泊発電所3号炉

地盤(敷地の地質・地質構造)に関するコメント回答

(F-1断層の活動性評価に関する追加調査の事前検討について)

令和元年6月28日
北海道電力株式会社

事前確認調査位置図 (改変後の地形)

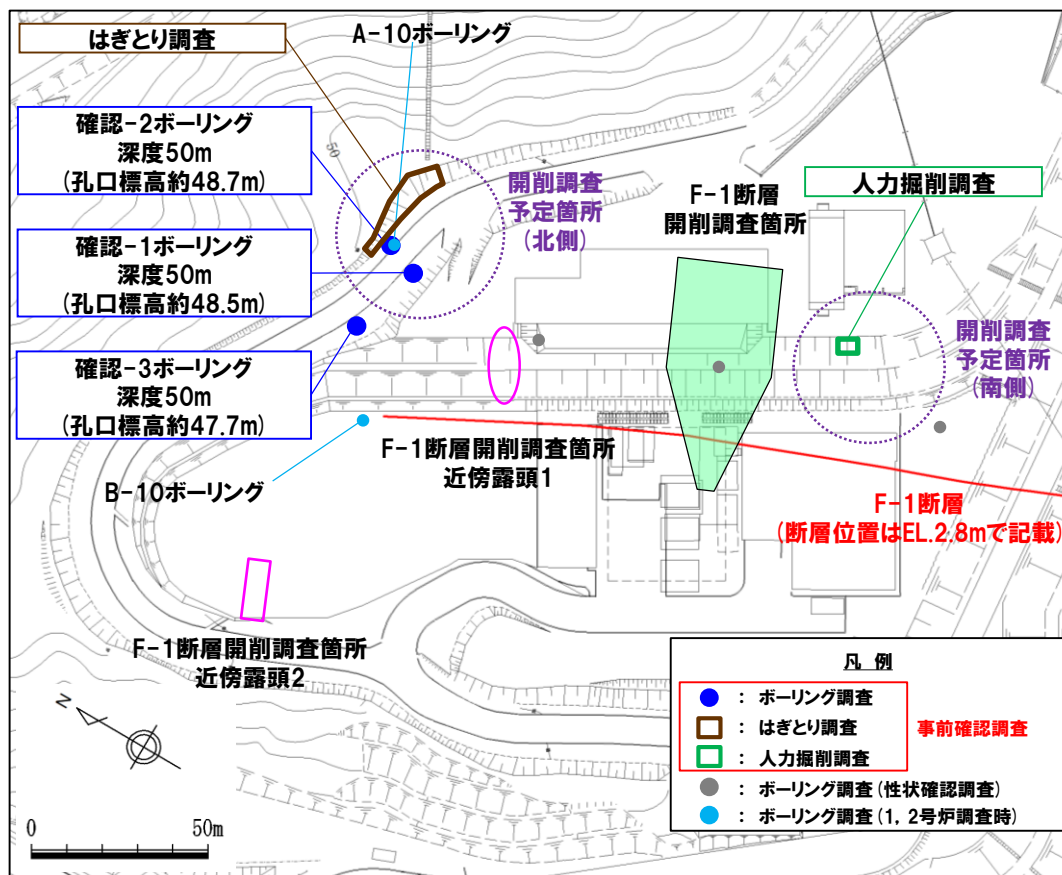
- R1.6.7審査会合において、F-1断層の活動性評価に関する追加調査の計画を説明した。
- このうち、「a.活動性評価調査」の実施に当たっては、開削調査位置を選定するため、事前確認調査を実施している。
- 同会合において、「事前確認調査の結果を示すこと」との指摘を受けたことから、事前確認調査の内容及び結果並びにこれらを踏まえた開削調査位置を2章に示す。

- F-1断層の活動性評価に関する追加調査のうち、「a.活動性評価調査」の実施に当たっては、開削調査位置の選定を行うため、事前確認調査として、開削調査予定箇所(北側)付近において、ボーリング調査及びはぎとり調査を、開削調査予定箇所(南側)において、人力掘削調査を実施している(調査位置は、次頁の図参照)。
- 各調査は、以下の目的で実施している。
 - 開削調査予定箇所(北側)**
 - ・ボーリング調査：第四紀層の分布状況及び基盤岩中の劣化部※の確認
 - ・はぎとり調査：第四紀層の分布状況の確認
 - 開削調査予定箇所(南側)**
 - ・人力掘削調査：第四紀層の分布状況の確認
- なお、開削調査予定箇所(北側)におけるボーリング調査については、第四紀層の分布状況の確認を主目的とするが、F-1断層開削調査箇所との離隔があることから、基盤岩中の劣化部の確認も行うこととした。

- ボーリング調査及びはぎとり調査の結果、上載地層法によるF-1断層の活動性評価に資する可能性のある第四紀層が分布することを確認した。
- また、ボーリング調査の結果、基盤岩中に劣化部が認められることを確認した。
- 当該劣化部がF-1断層か否かについては、今後予定しているX線CT画像によるコア内部構造の観察、薄片観察等の結果、開削調査結果等を踏まえ、総合的に検討する。

- 人力掘削調査の結果、上載地層法によるF-1断層の活動性評価に資する可能性のある第四紀層が分布することを確認した。

- 開削調査予定箇所は、北側、南側ともに、上載地層法によるF-1断層の活動性評価に関する検討が可能であるものと考えられる。
- このため、2.2章において、事前確認調査結果を踏まえた開削調査位置の選定を行うこととした。
